改善箇所説明図

改善の内容： 全車両、燃料タンクブラケットとサポートブラケットを対策品に交換する。

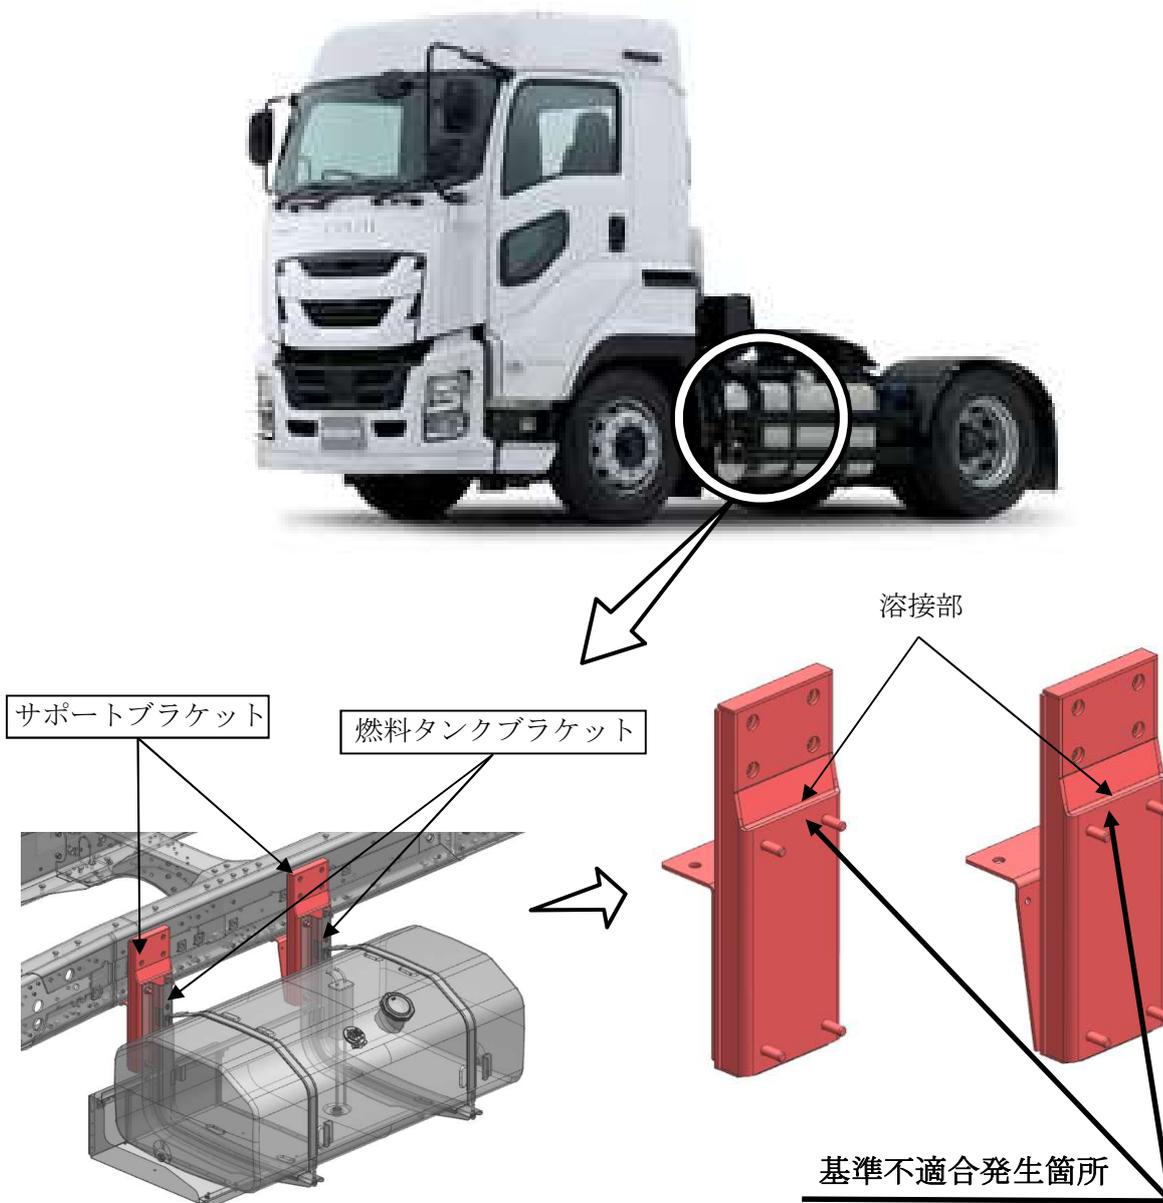
大型トラックの燃料タンクを移設した車両において、燃料タンクブラケットを固定するサポートブラケットの溶接工法が不適切なため、当該ブラケットに亀裂が入ることがある。そのため、そのまま使用を続けると亀裂が進行し、最悪の場合、燃料タンクが傾き、脱落するおそれがある。

識別： 助手席ドアストライカー付近に黄色のマーカーでφ 5 mmのマーキングをします。
